Gesprek dorpsraad Overloon over verkeersveiligheid schoolomgeving Raaijweg

19 november 2018

E07061.002102.0100

Figuur 1 Huidige schoolroutes

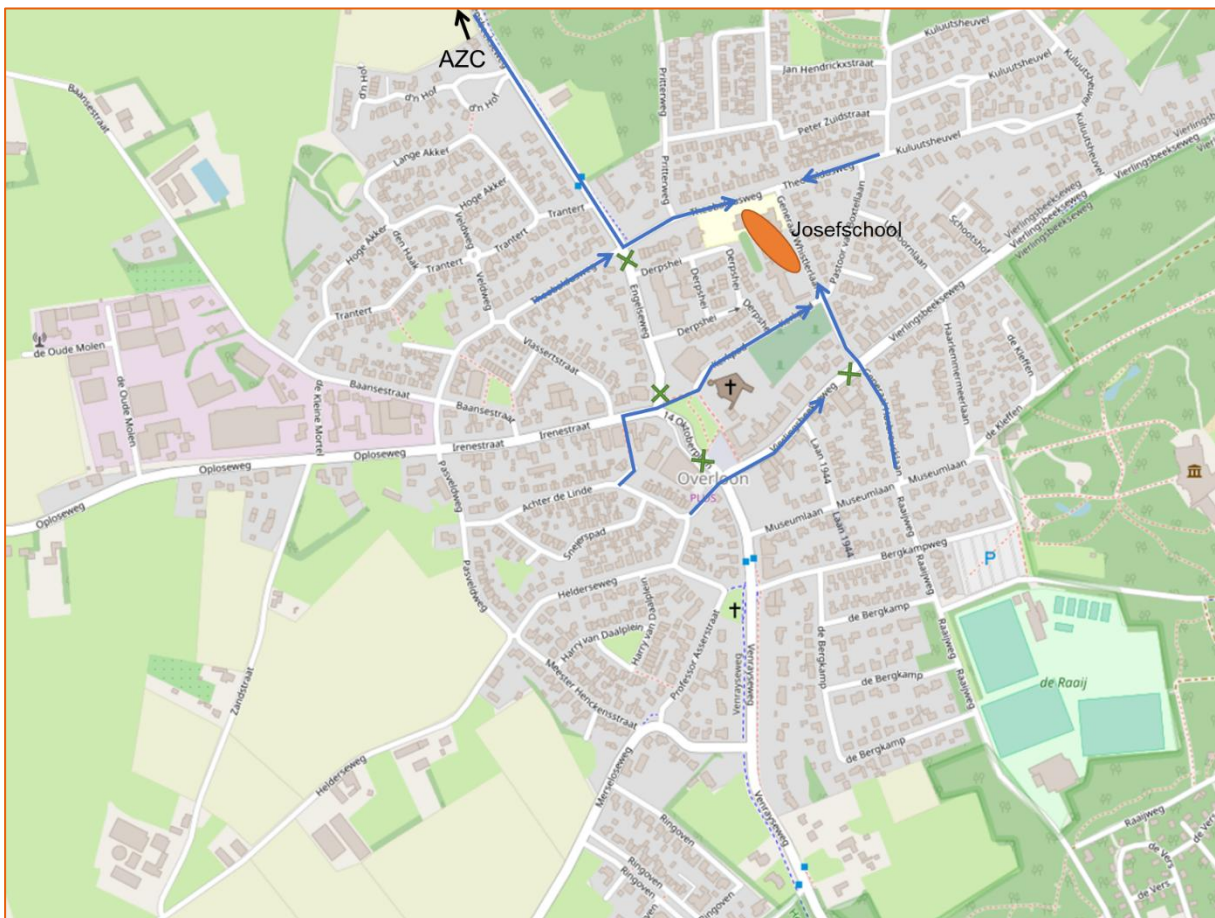
In een kaart (zie figuur 1 onderaan het verslag) worden de huidige schoolroutes ingetekend. De kinderen benaderen de school van alle kanten. De oversteken van de Vierlingsbeekseweg en Engelseweg zijn goed geregeld met zebrapaden. Bij de oversteek op het 14 Oktoberplein staan brigadiers.

De Generaal Whistlerlaan is nu erg druk (smalle straat, auto's moeten op elkaar wachten). Er gebeuren voor zover bekend geen ongelukken.

Figuur 2 Schoolroutes locatie Raaijweg

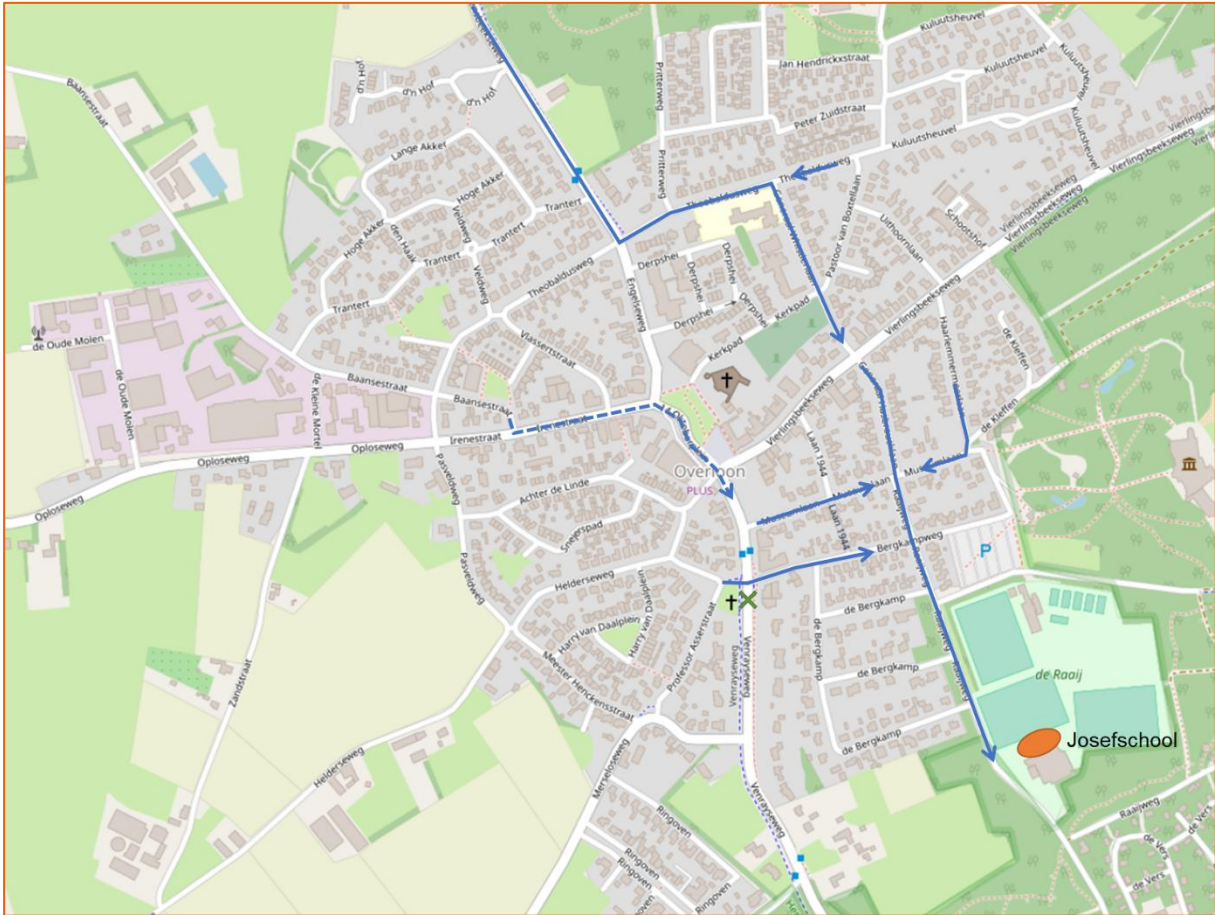
Op de volgende kaart worden de verwachte schoolroutes naar de Raaijweg ingetekend (figuur 2).

- Nu kun je de school van alle kanten benaderen en ook alle kanten op weggrijden. Straks gaat alle verkeer via de Raaijweg. Kan dat wel?
- Als autoverkeer moet keren, moet dat goed geregeld worden.
- Er is op de Museumlaan, Generaal Hasbroucklaan en op de Raaijweg al veel verkeer, omdat dit de toegangsweg is naar Landalpark De Vers, maar ook naar het museum en de speeltuin. Past dat wel? Bovendien wordt er gekeken naar een herstart van het klimbos en een fietsroute tussen Ysselsteyn en Overloon, eindigend bij het museum. Dus het verkeer neemt toe.
- Aan de Venraijseweg ligt de ijssalon (Clevers, erg druk bij mooi weer), maar ook het nieuwe bejaardenhuis (met parkeerinritten aan Museumlaan en Vierlingsbeekseweg). Daar komt meer verkeer. Als dit ook een schoolroute wordt, is

- het dan wel veilig?
- Op de Generaal Hasbroucklaan wordt langs de weg geparkeerd. Kan het verkeer naar de school er dan nog wel langs?
 - De Bergkampweg en de Museumlaan zijn erg smal, auto's kunnen elkaar daar niet makkelijk passeren. Op de Bergkampweg moet je de goot in om elkaar te kunnen passeren, bij de Museumlaan moet je een parkeerplaats oprijden.
 - Het kruispunt bij de Plus is erg druk.

In de huidige situatie wordt het verkeer gespreid. Als de school naast de Raaijhal komt, wordt het verkeer meer geconcentreerd op enkele smallere straten; dit kan leiden tot opstoppingen en ergernis. De jeugd in Overloon woont vooral aan de noordzijde van het dorp.
